Avis délibéré

sur le projet de modification n°2

du plan local d'urbanisme intercommunal (PLUi)

N°MRAe PDL-2022-6338

Figure 2: l'OAP n°1 de Châteauloup ouest (source : modification apportées aux OAP page 67)

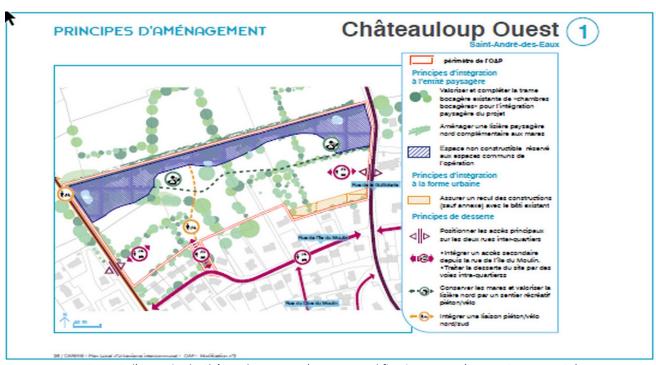
Dans le secteur de Châteauloup ouest, la zone humide sera protégée au règlement graphique à hauteur des 6 000 m² identifiés lors des analyses de terrain. Toutefois, la zone d'alimentation de celle-ci n'est pas délimitée et ses fonctionnalités actuelles ne sont pas précisément décrites. On ne peut donc garantir, au regard des possibilités de construction et d'aménagement à proximité de la zone humide et sans information sur la gestion des eaux pluviales à l'échelle de l'OAP, que le projet d'aménagement prévu par l'OAP n°1 Châteauloup sera sans incidence sur la pérennité de cette zone humide et sur ses fonctionnalités. C'est pourtant une prescription du SDAGE approuvé le 18 mars 2022 avec la notion de « zones périphériques » des zones humides.

La MRAe recommande de compléter la prise en compte des zones humides avec une description, dans les secteurs susceptibles d'être particulièrement touchés par le PLUi (OAP, emplacements réservés), de leur aire d'alimentation et de leurs fonctionnalités et avec une analyse des incidences à ces niveaux afin de vérifier leur pérennité.

Au titre de la prise en compte de la biodiversité, le dossier évoque une prospection faune-flore sur le site de Châteauloup datant de 2021 sans que cette analyse ait nourri le rapport d'évaluation environnemental qui reste très succinct en la matière. Cette expertise n'est d'ailleurs pas jointe au dossier.

La MRAe recommande de compléter le rapport d'évaluation environnementale avec les éléments précis relevant de l'analyse de l'état initial de l'environnement et de l'application de la démarche éviter – réduire – compenser (ERC) en matière de biodiversité en particulier pour le site de Châteauloup.

Figure 3: modifications cartographiables (source : rapport d'évaluation environnementale page 15)

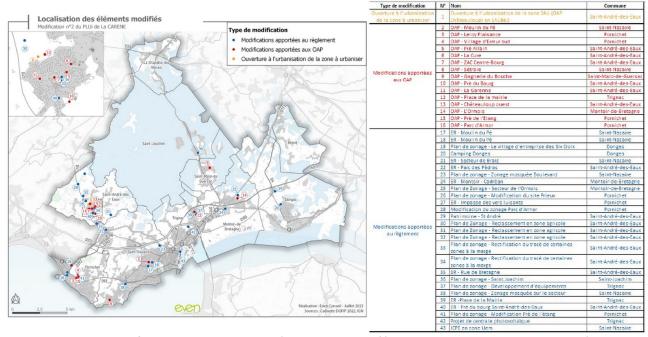
La partie présentant le contenu du projet de modification n°2 est peut-être un peu trop synthétique et ne donne pas vraiment à voir le contenu réel du projet de modification. L'ajout de la carte de la page 15 avec la localisation des objets de modification cartographiables et d'une autre carte présentant les périmètres des seize OAP modifiées et les secteurs des quatre axes structurants dont les évolutions urbaines sont encadrées offrirait au public une meilleure compréhension du projet de modification.
